Avis délibéré de l'Autorité environnementale sur la cité du ministère de la Justice à Saint- Laurent-du-Maroni (973) (2^e avis)

n°Ae : 2024-130

Avis délibéré n° 2024-130 adopté lors de la séance du 27 février 2025

Figure 4 : à gauche, plan guide d'aménagement de l'OIN n°22 ; à droite, plan de l'orientation d'aménagement et de programmation (OAP) Margot du plan local d'urbanisme de la commune de Saint-Laurent-du-Maroni, modifié en 2023 (source : [site internet de la commune](#))

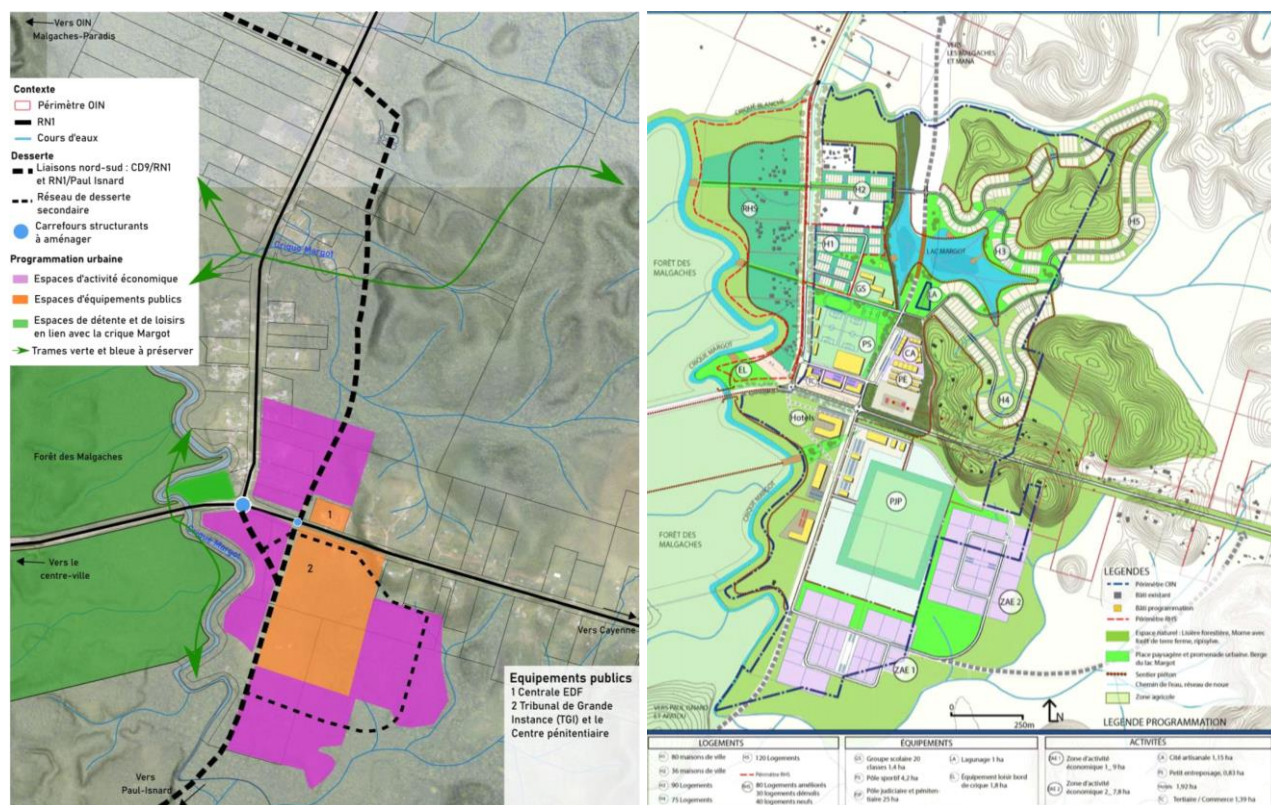
Les corridors et réservoirs de biodiversité seront, selon le dossier, préservés, ce que le développement de la Zac et le plan-guide de l'OIN (Cf. figure 4) semblent démentir pour ce qui concerne la rive droite de la Crique Margot et la forêt rivulaire qui s'avère de plus en plus réduite. La fonctionnalité de ce corridor n'apparaît pas assurée à l'échelle du secteur n°22 de l'OIN, ni au-delà, du fait de l'aménagement de l'OIN Malgaches plus en aval. Le dossier indique que des habitats naturels similaires à ceux détruits sont présents aux alentours du projet, y compris au-delà du périmètre de l'OIN.

Figure 6 : organisation spatiale de l'opération (source : dossier)

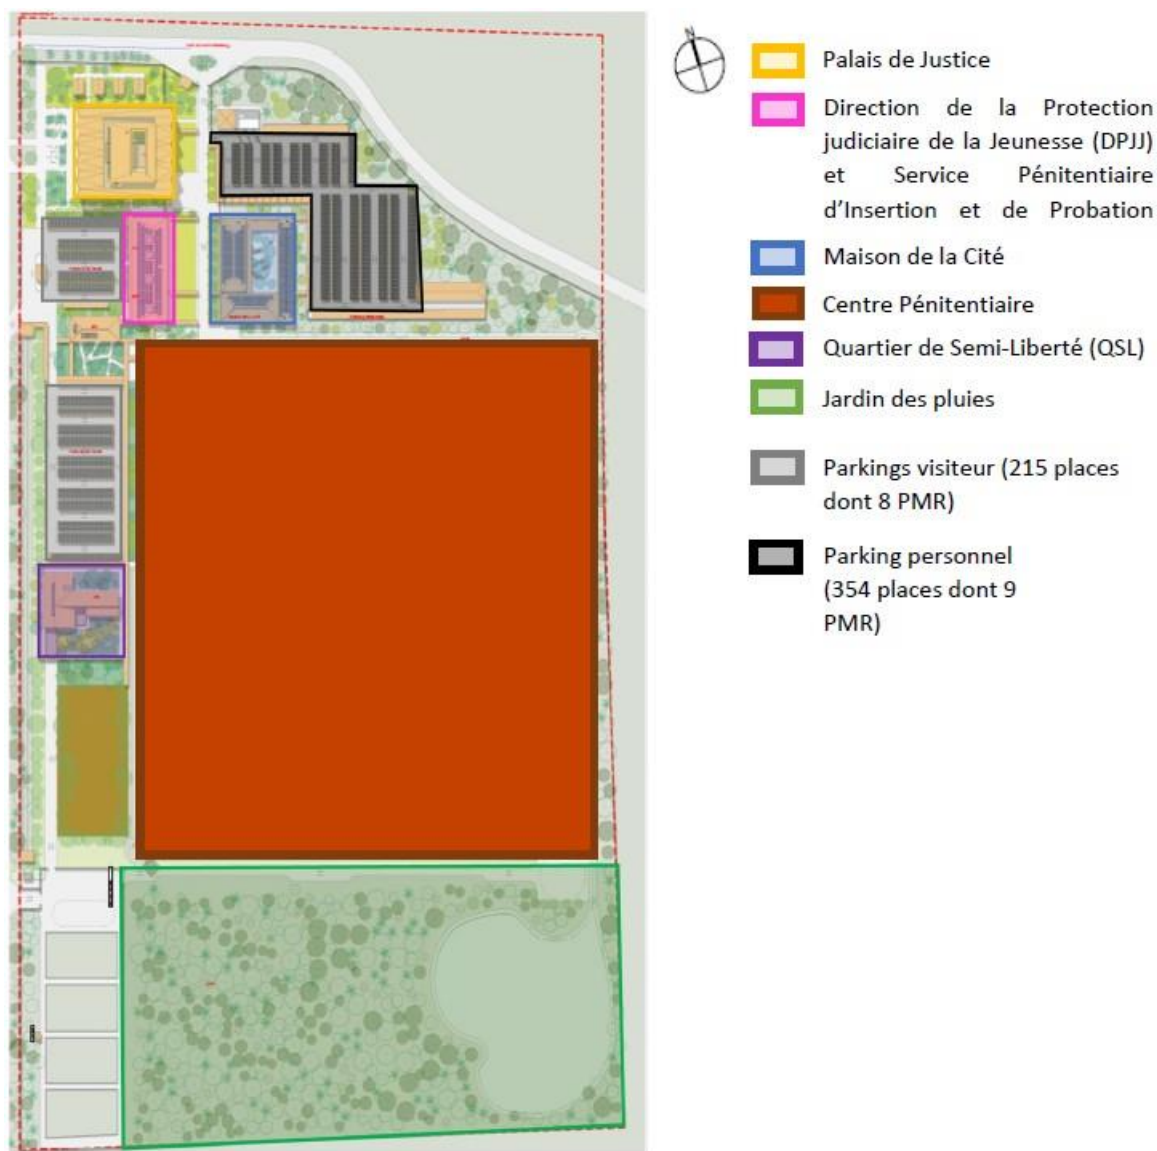
Le bâtiment du tribunal et ses abords sont prévus pour pouvoir accueillir une extension au sein du site de 342,5 (ou 475) m² au sol en cas de besoin. Ce n'est explicitement pas prévu pour les autres bâtiments. Le terme de « réserve foncière » qualifiant sur certains plans du dossier le « jardin des pluies », mesure compensatoire hydraulique du projet, est à confirmer comme n'étant pas un secteur d'extension future. En cas contraire, la localisation de la mesure compensatoire sera à revoir puisque sa pérennité ne serait pas garantie.

L'Ae recommande lever tout doute quant à la pérennité de la compensation hydraulique assurée par le « jardin des pluies ».

Figure 7 : à gauche, localisation de possibles zones humides (dossier 2020) – à droite, localisation de la zone humide actuellement identifiée (source : dossier)

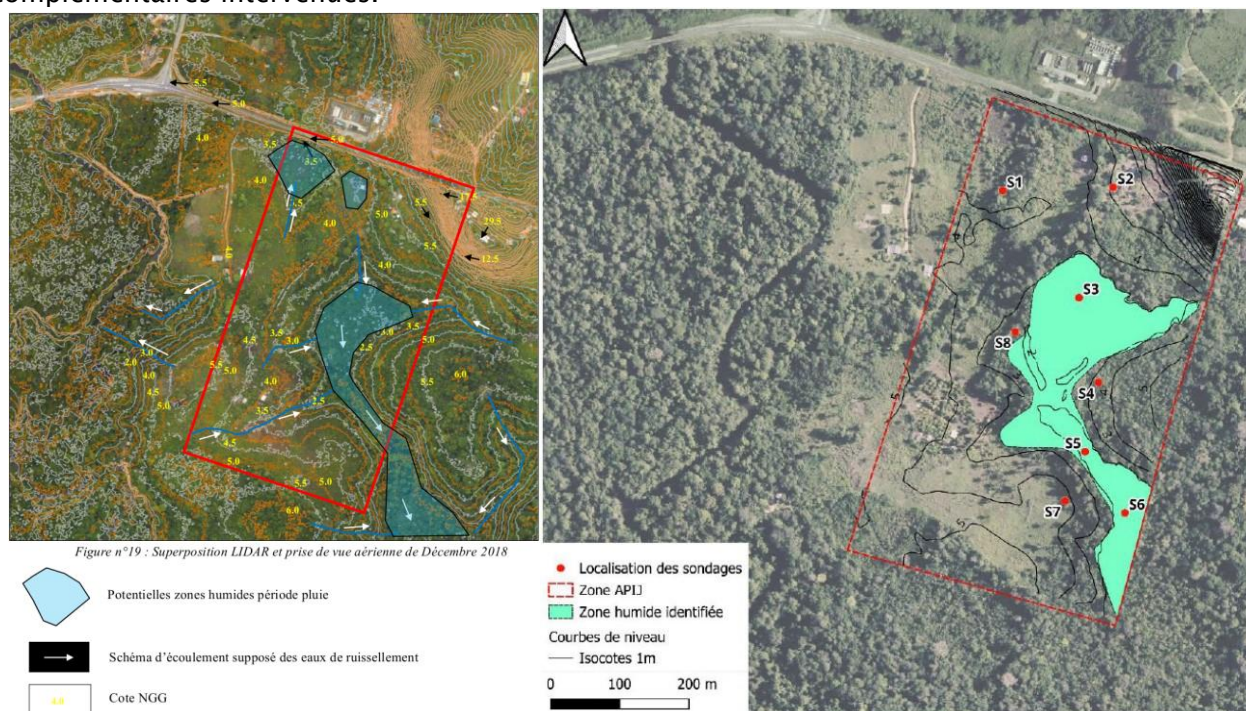
En outre et surtout, l'état initial de 2020 faisait bien état de l'existence de possibles zones humides dont l'une de surface conséquente, élément repris par l'Ae dans son premier avis. Il convient de lever cette possible incohérence, la réponse apportée à l'avis de l'Ae de 2020 confirmant l'absence de zone humide n'étant pas étayée par les analyses pédologiques nécessaires, et de reprendre l'analyse en prenant en compte le caractère historique de cette zone humide et les études complémentaires intervenues.

L'Ae recommande de lever l'incohérence entre l'identification des zones humides dans l'étude d'impact initiale et son actualisation, et de reprendre la caractérisation des zones humides sur le secteur, à une période adaptée et en prenant en compte l'état initial de 2020.

Figure 9 : carte des temps de déplacements entre le site de la cité judiciaire et le premier arrêt de transport en commun projeté (source : dossier)

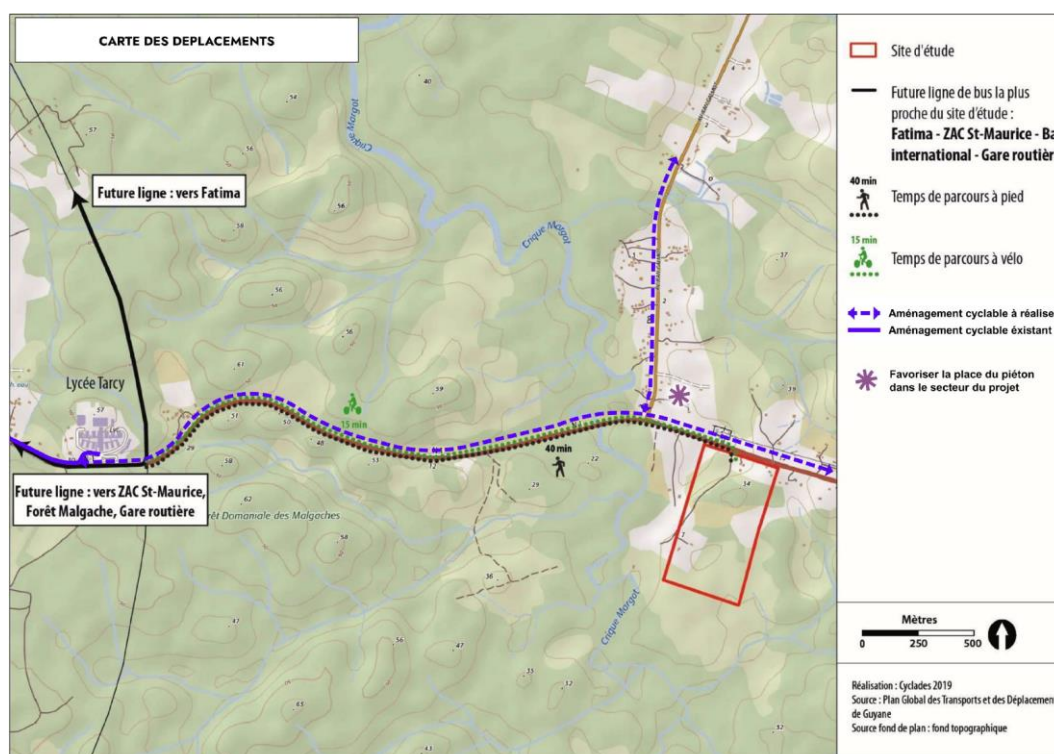
En outre, le nombre de places de stationnement automobile est de 354 pour le personnel et de 125 pour les visiteurs et le public. Au regard des effectifs attendus, et sans information sur les flux d'entrée et sortie des personnels, le dimensionnement de ces stationnements repose sans doute sur une hypothèse de transport collectif ou de modes actifs.

L'Ae recommande aux acteurs concernés (collectivités et État) de s'engager fermement à mettre en place dans les meilleurs délais une desserte du site par les transports en commun, adaptée au public et aux pratiques locales, et à programmer les aménagements nécessaires de la RN1 depuis le lycée Torcy pour sécuriser la circulation et l'accès des piétons et des cyclistes.
